福島第一原子力発電所 プラント関連パラメータ

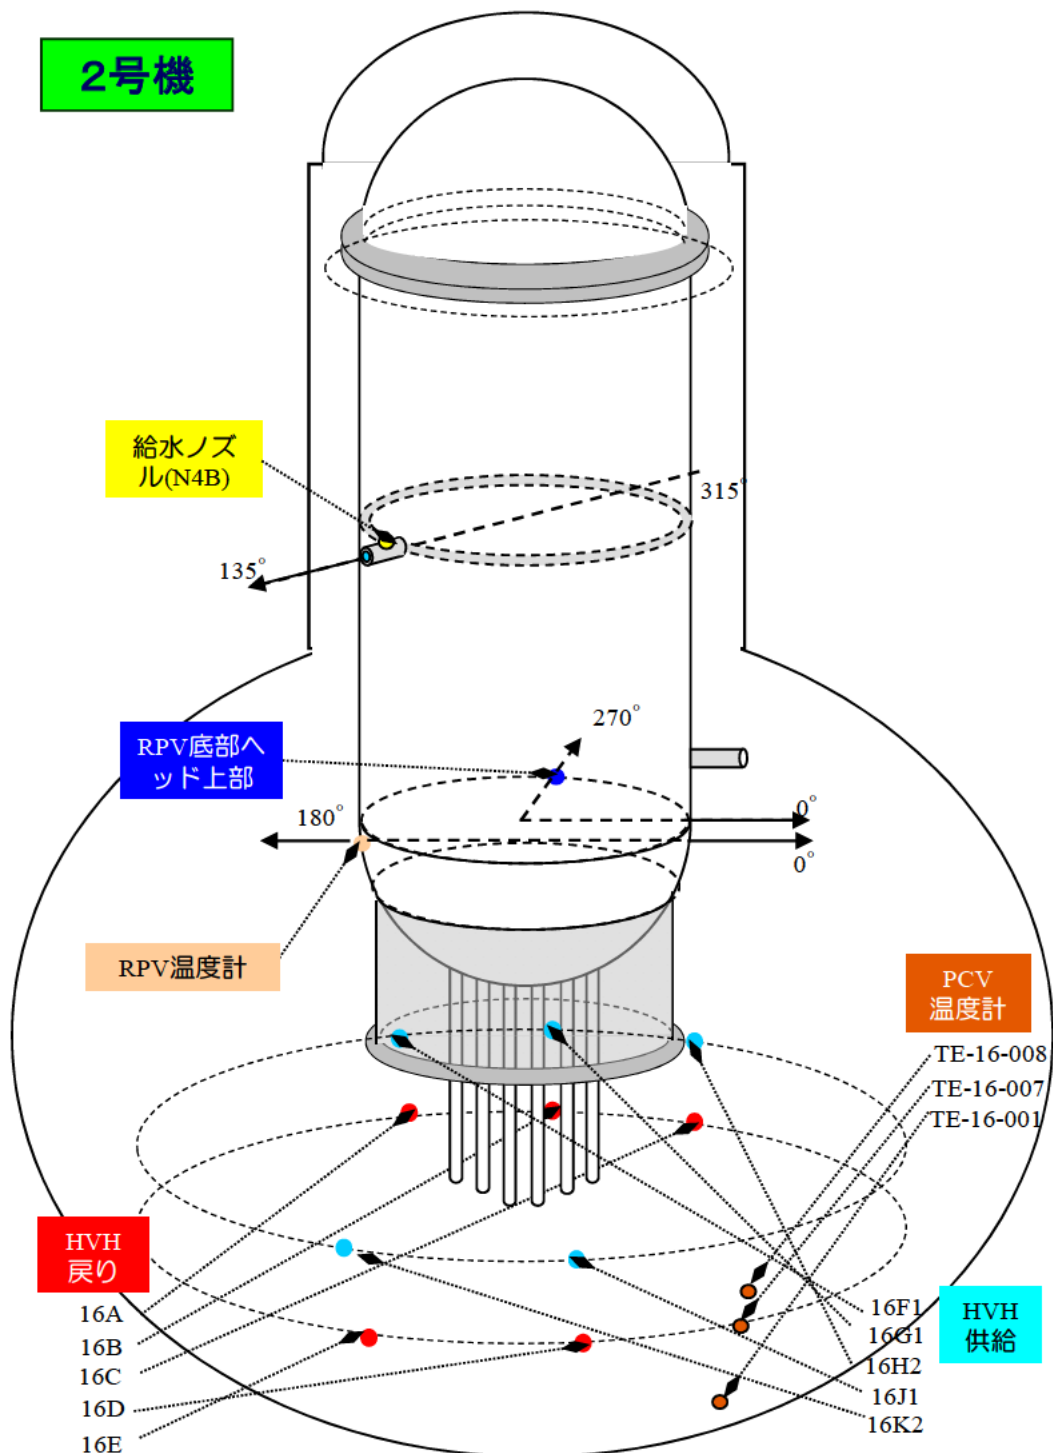
*2019年12月20日、グラフに示す温度計の位置と図に示す温度計の位置に不整合が確認されたため、記載を訂正
 ・PCV温度計(T1,T3,T6)の追加
 ・Vessel Downcomer(15°)の削除

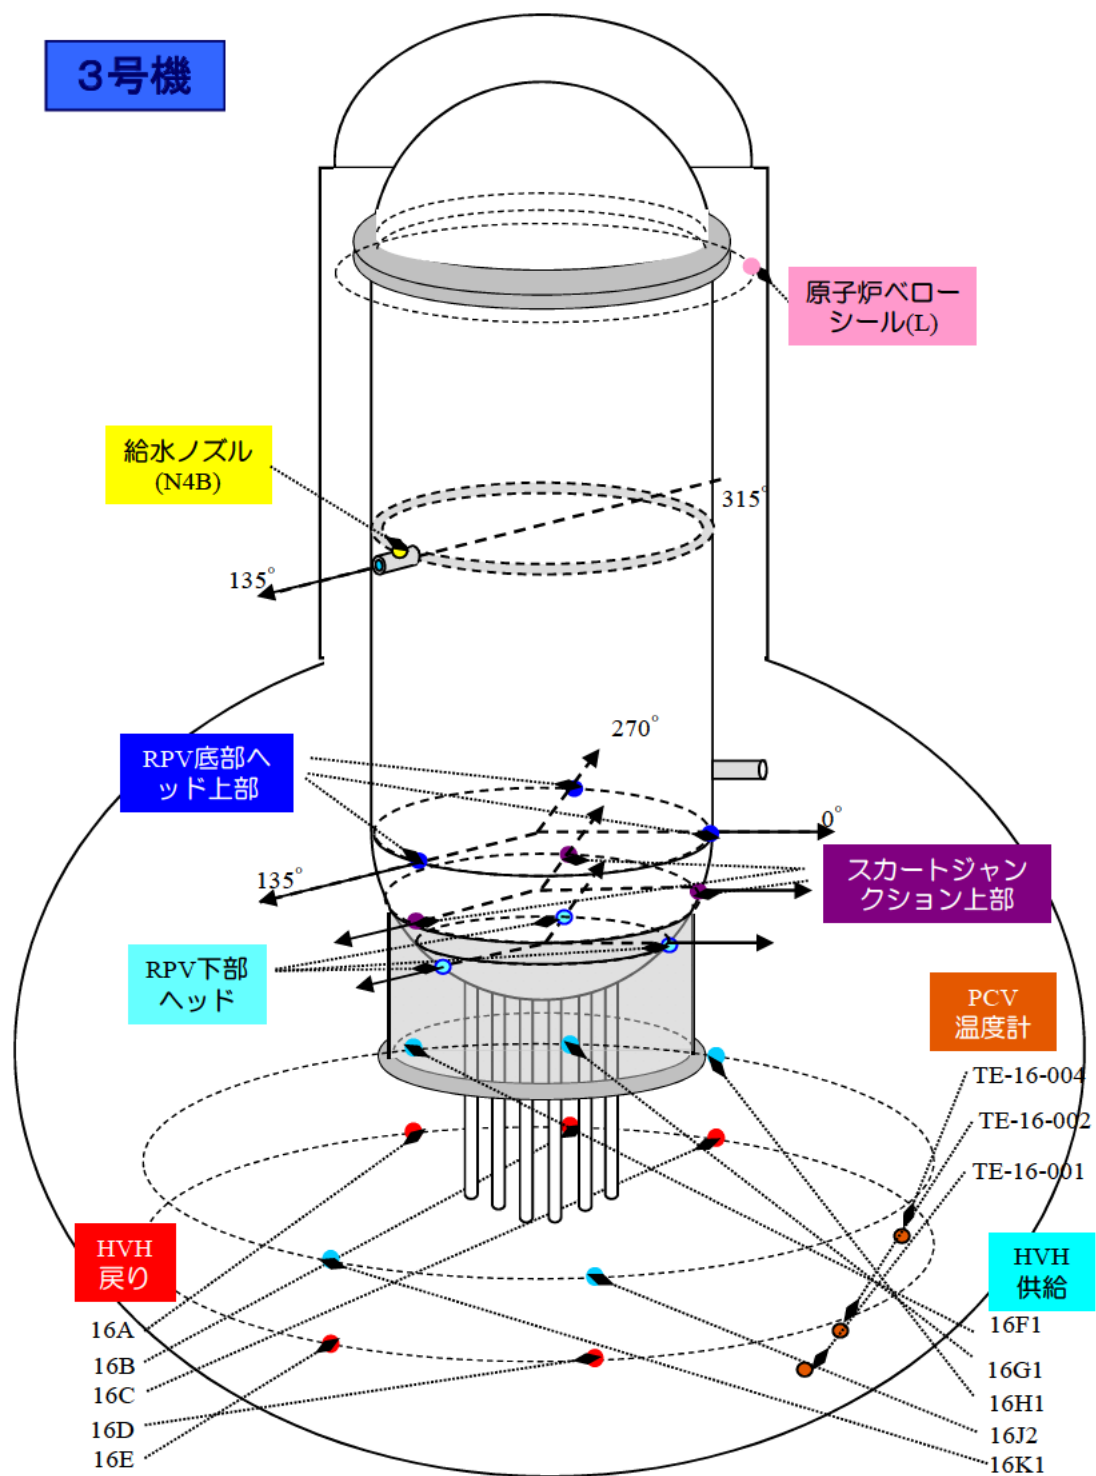
* 2019年12月20日、グラフに示す温度計の位置と図に示す温度計の位置に不整合が確認されたため、記載を訂正

- RPV温度計の図示位置を修正(225° 付近→180°)
- PCV温度計(TE-16-001, TE-16-007, TE-16-008), HVH供給(16H2, 16K2)を追加
- 原子炉ベローシール(R), RPV底部ヘッド上部(0°, 135°), スカートジャンクション上部(135°, 270°), HVH供給(16H1, 16K1)を削除
